**OPATŘENÍ OBECNÉ POVAHY
MĚSTA BOHUMÍN**

Změna č. 5 Územního plánu sídelního útvaru Bohumín

Opatření obecné povahy č. 3/2009

Změny č. 5 územního plánu sídelního útvaru Bohumín

MAPOVÁ SEKCE: 6-6

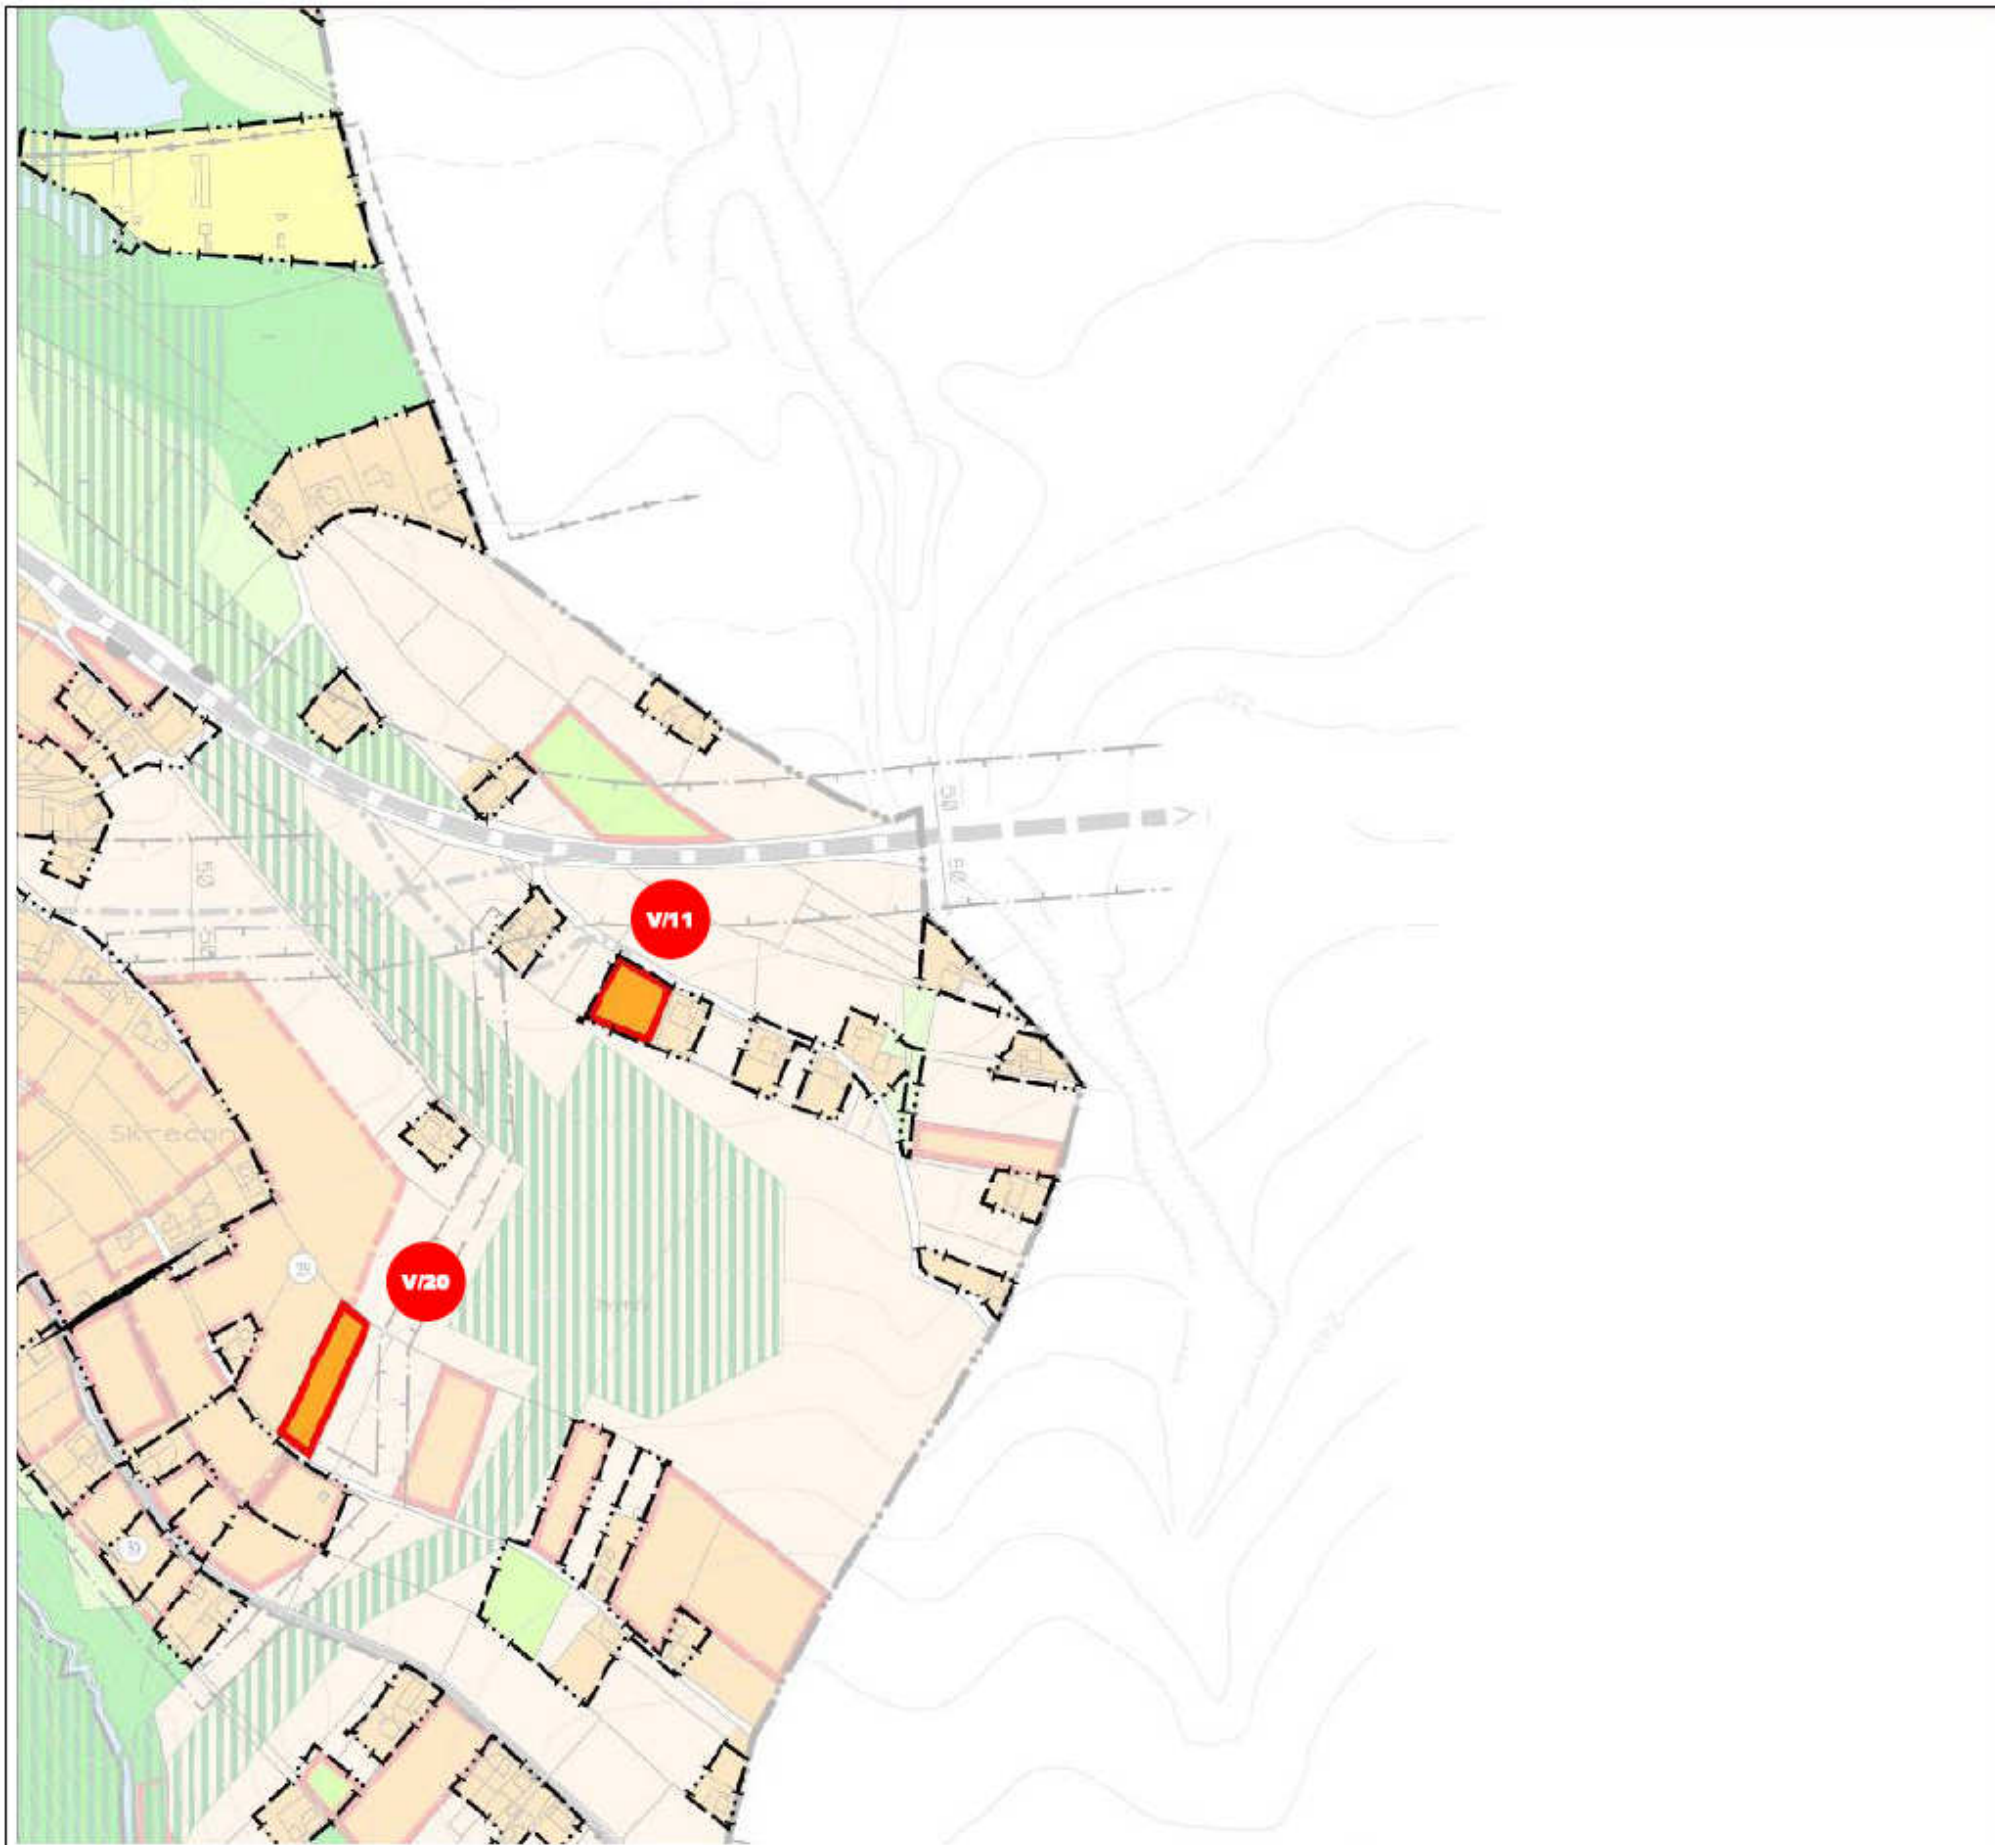
- ZMĚNA ZEMĚDĚLSKÉ PLOCHY NA PLOCHU ZAHRADY (V/13)
- ZRUŠENÍ NÁVRHU PŘELOŽKY SIL.III/471 A ÚPRAVY SOUVISEJÍCÍCH NÁVRHŮ PŘELOŽEK MÍSTNÍCH KOMUNIKACÍ
- DOPLNĚNÍ ZASTAVĚNÉHO ÚZEMÍ
-

MAPOVA SEKCE:	4.7	MĚRITKO:	1 : 5000
---------------	-----	----------	----------

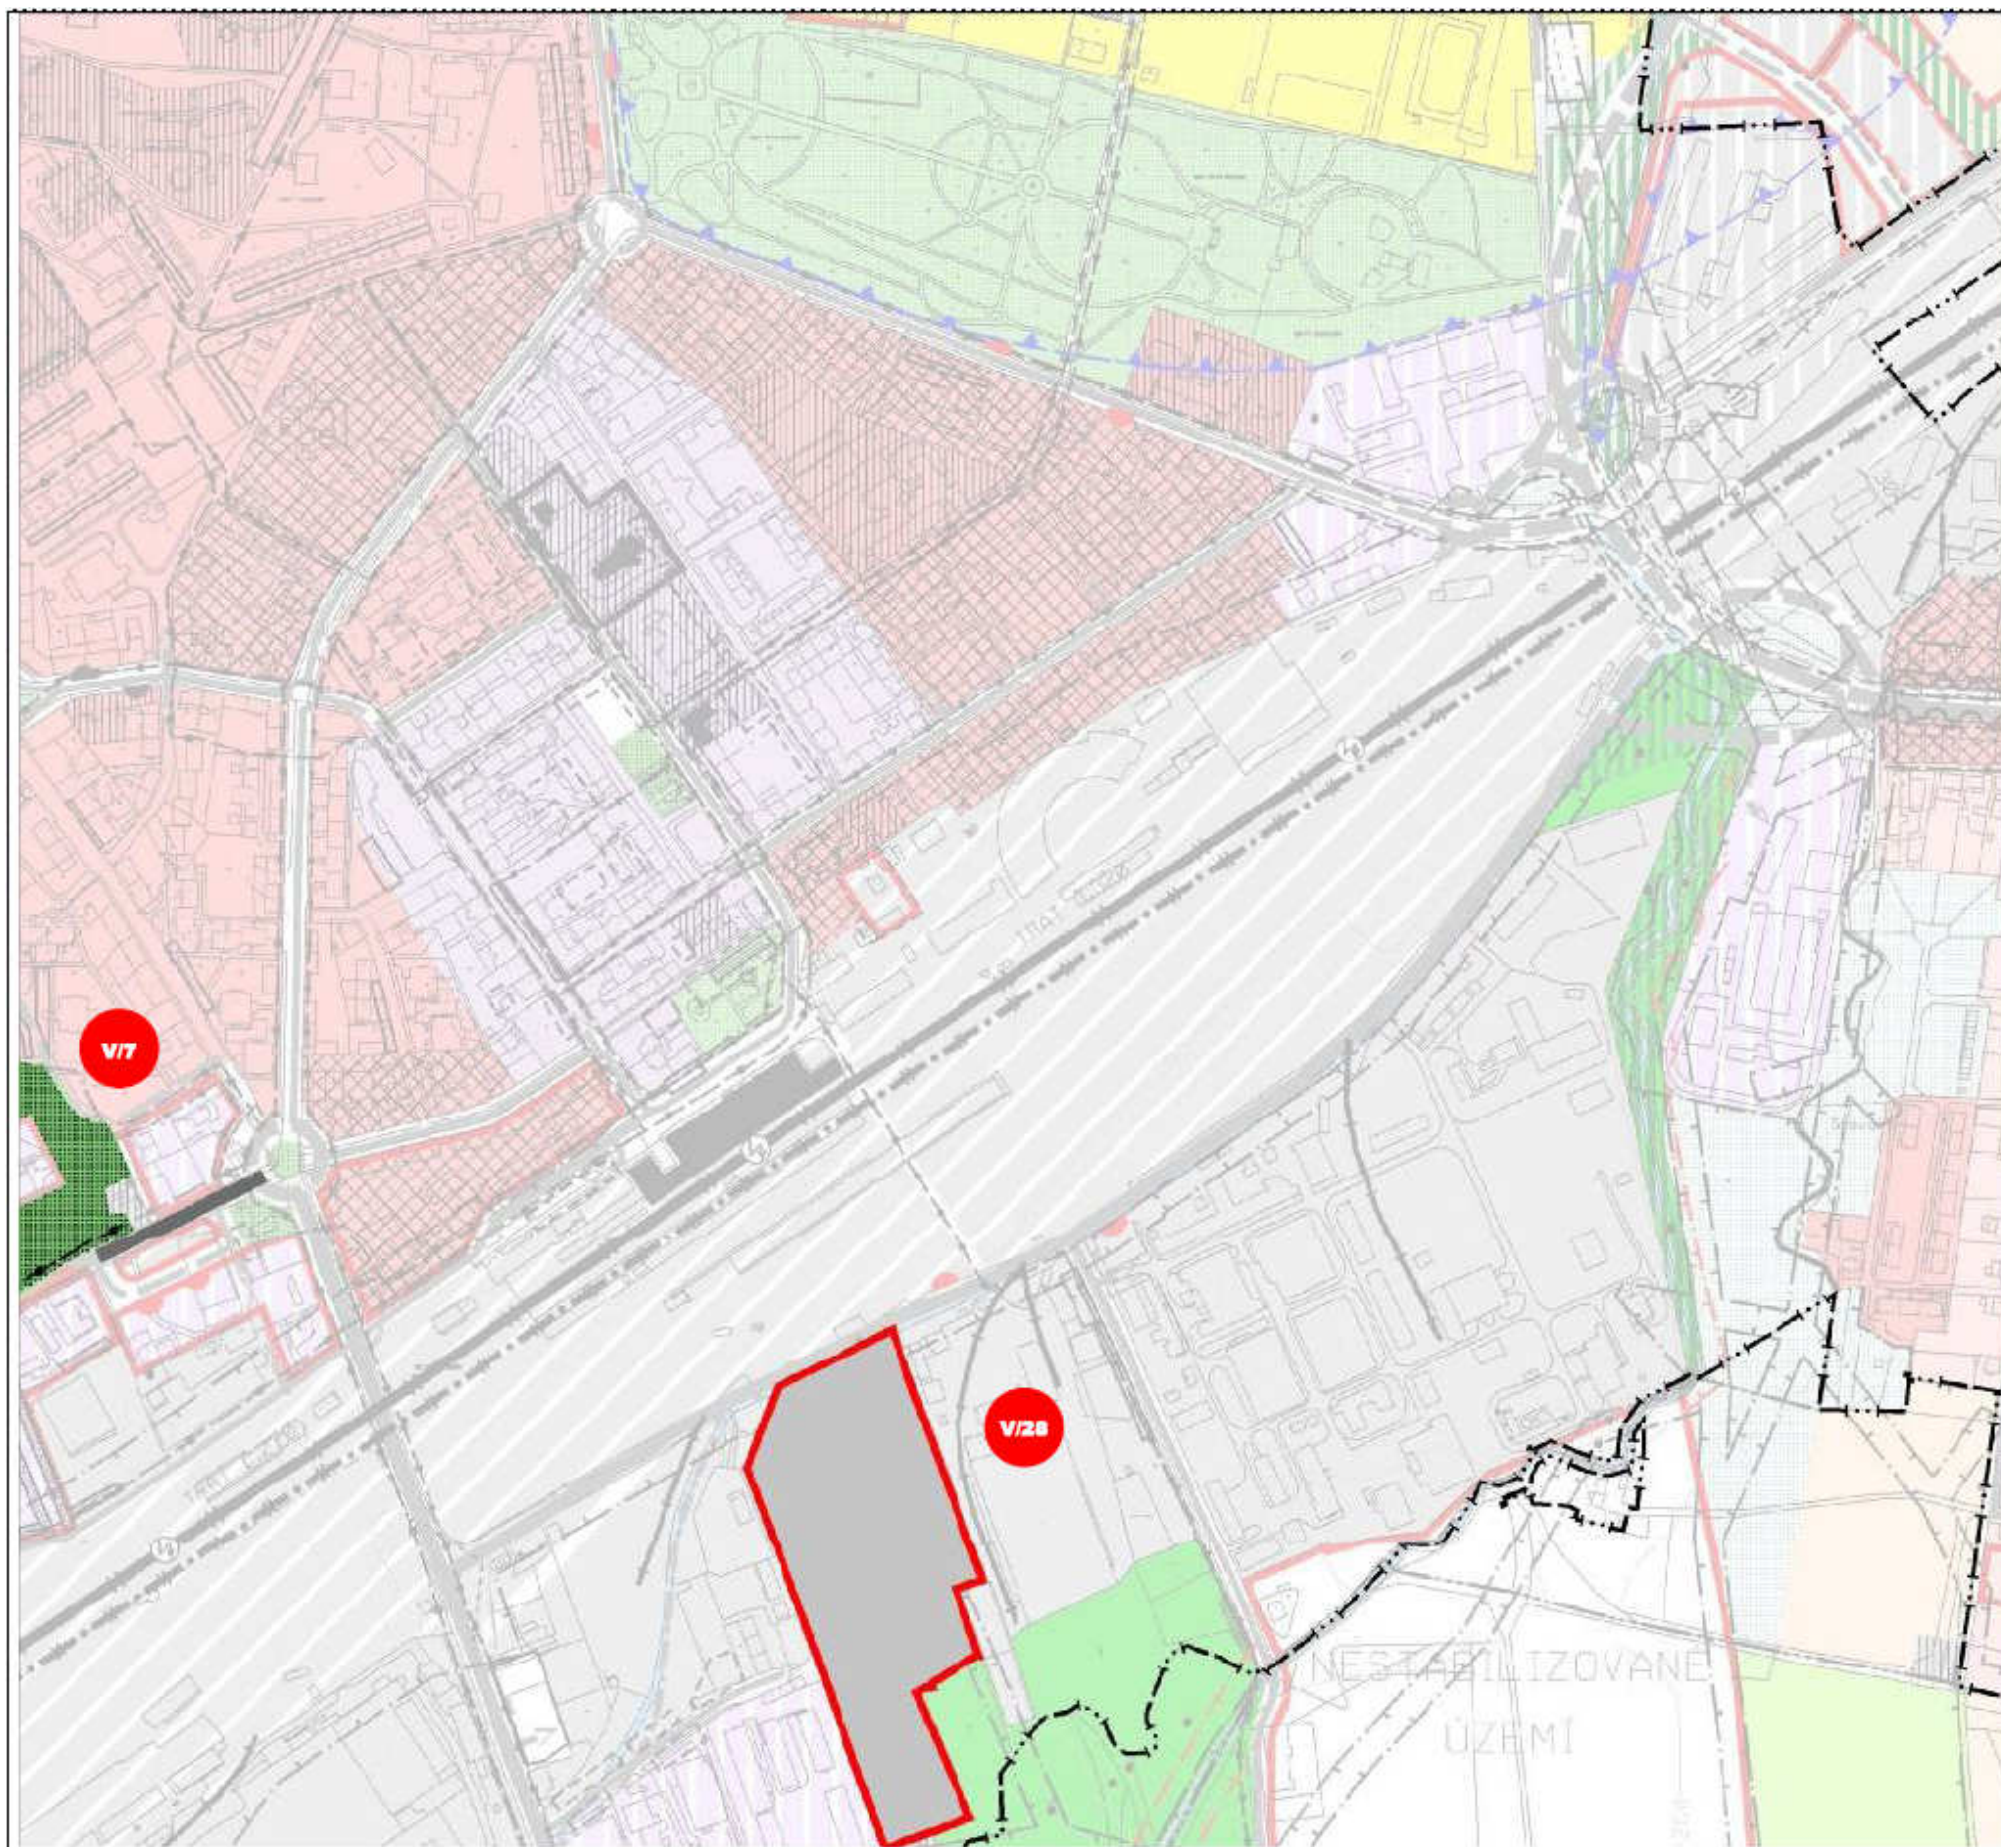
- ZMĚNA ZEMĚDĚLSKÉ PLOCHY NA PLOCHU BYDLENÍ (V/11 A V/20)
- DOPLNĚNÍ ZASTAVĚNÉHO ÚZEMÍ
-

MAPOVÁ SEKCE: 5-7 | MĚRITKO: 1:5000

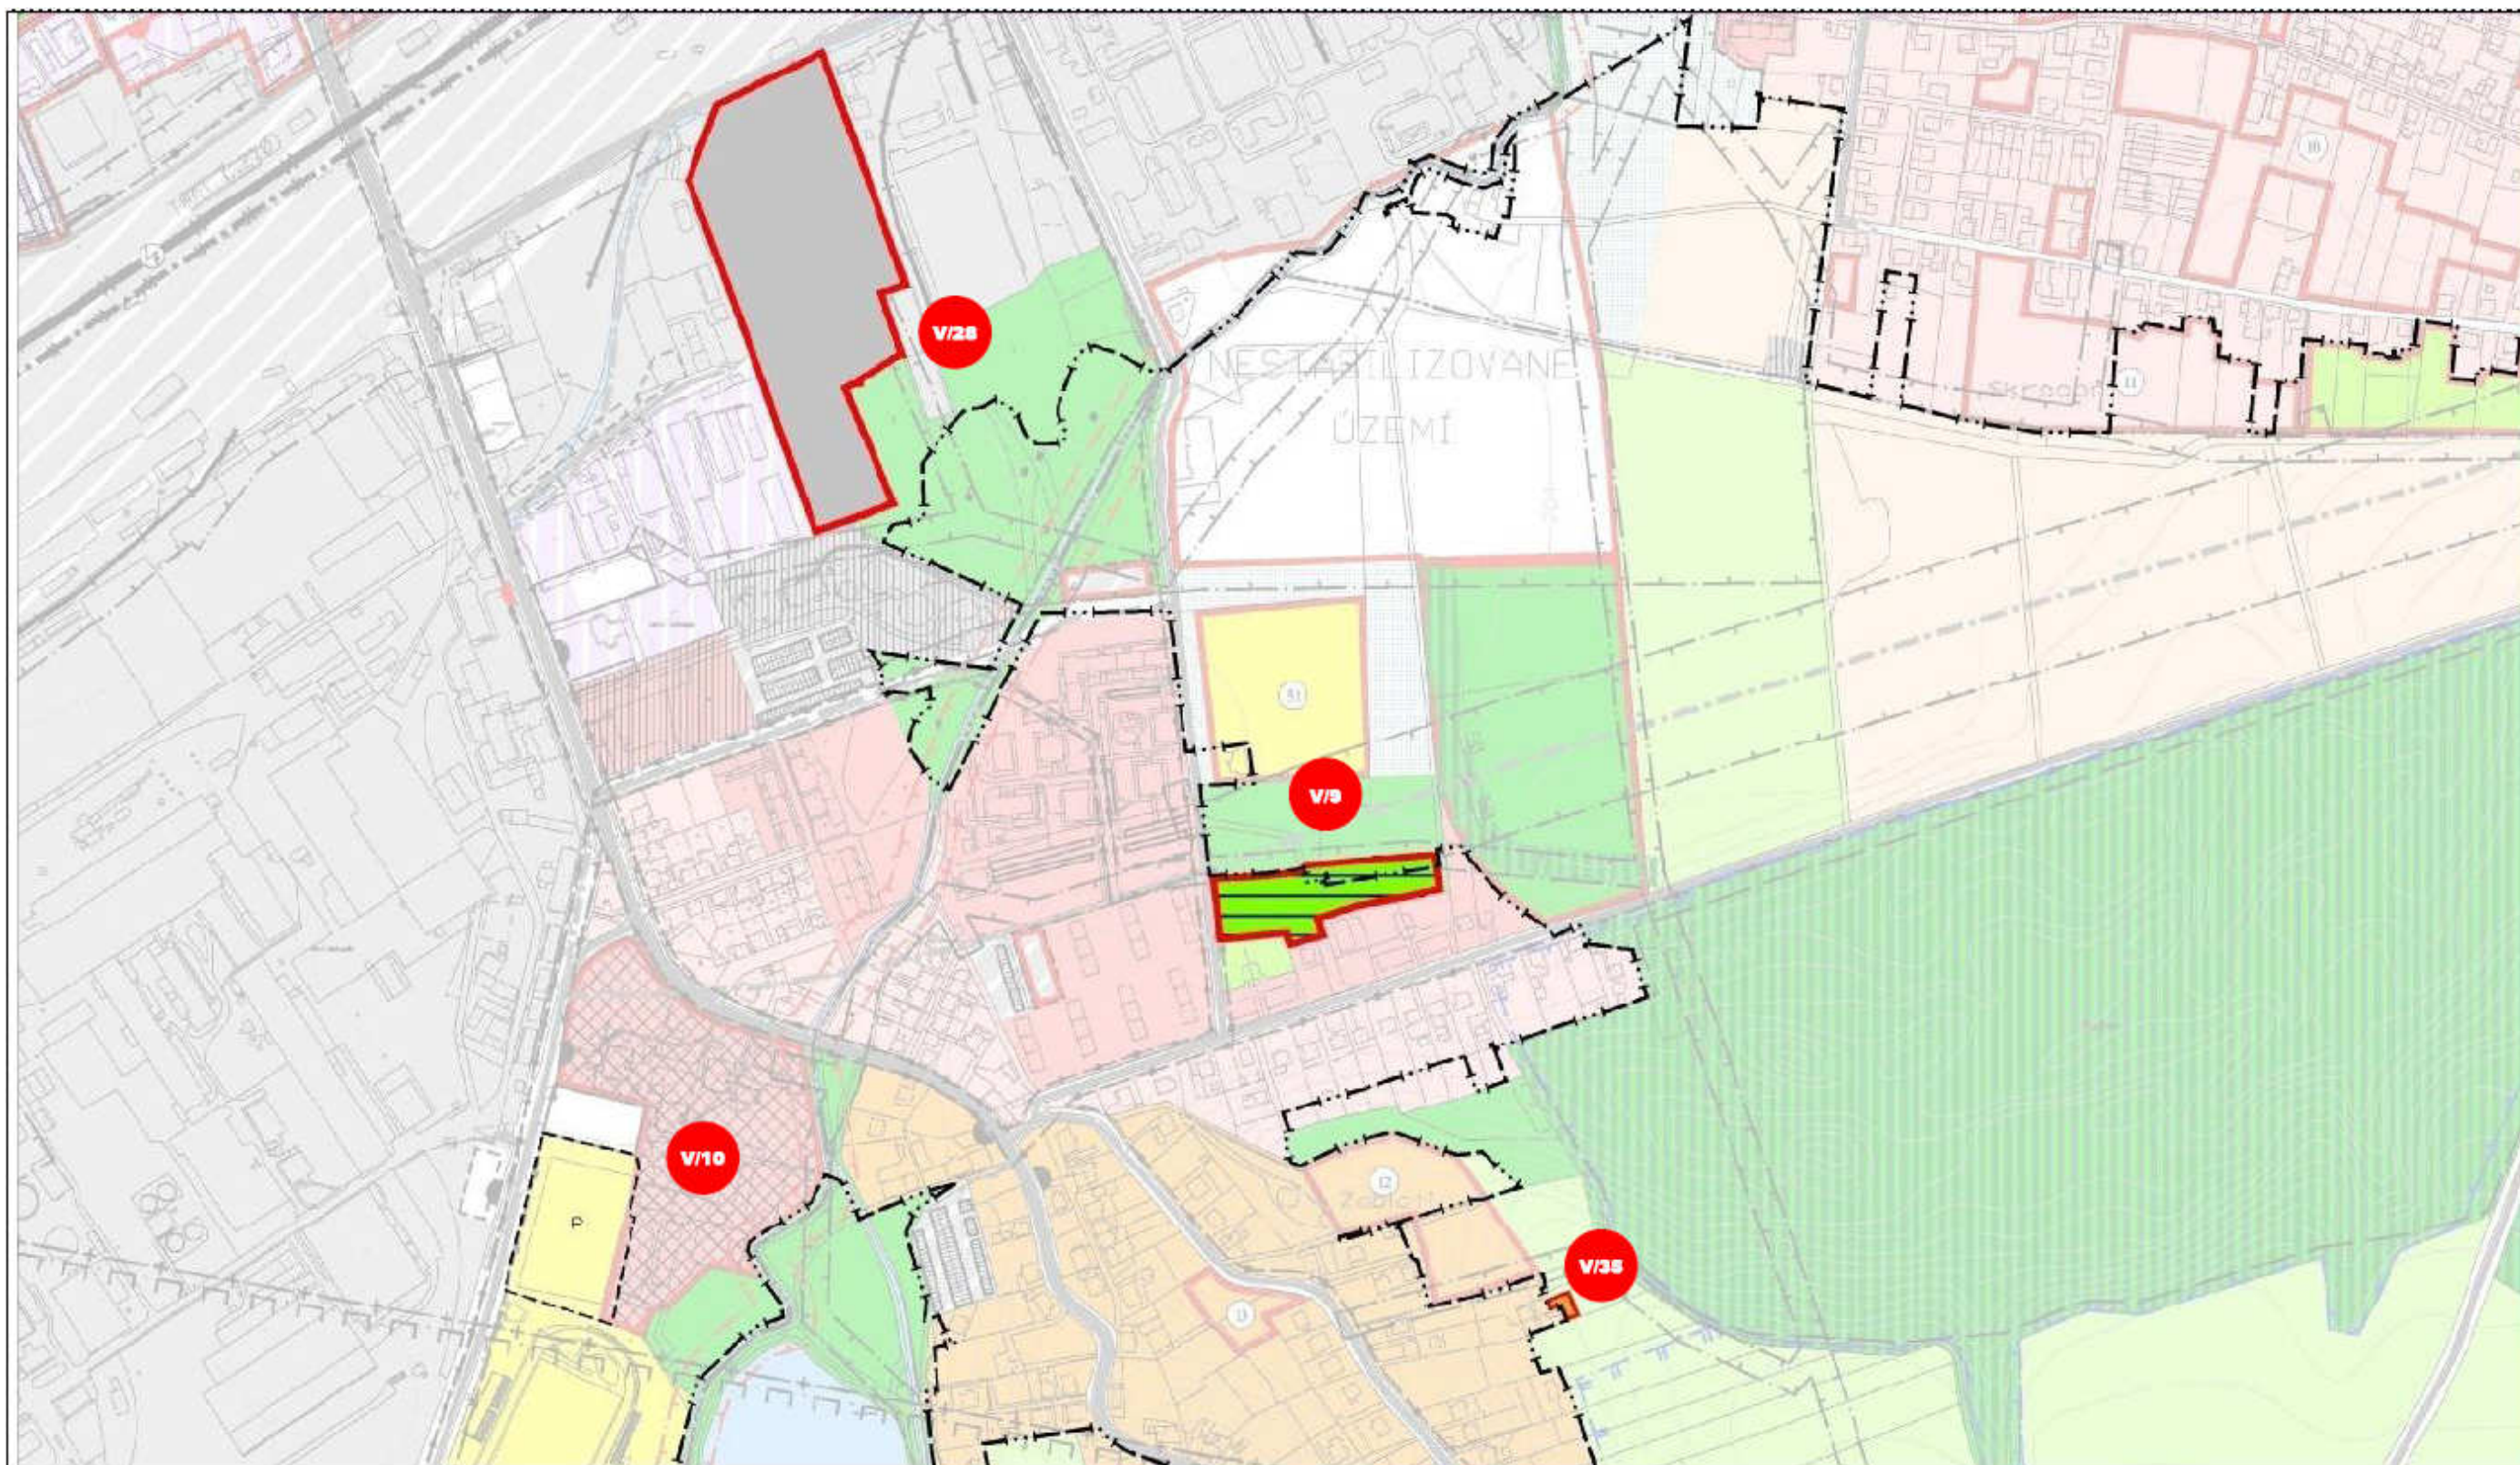
- ZMĚNA PLOCHY PRO ZEMĚDĚLSKOU VÝROBU NA PLOCHU PRO PRŮMYSL A SKLADY (V/2a)
- ZRUŠENÍ NÁVRHU PŘELOŽKY SIL II/471 (V/7)
- ZMĚNA FUNKČNÍHO VYUŽITÍ KRAJINNÉ ZELENĚ NA VEŘEJNOU ZELENĚ (V/7)
- DOPLNĚNÍ ZASTAVĚNÉHO ÚZEMÍ
-
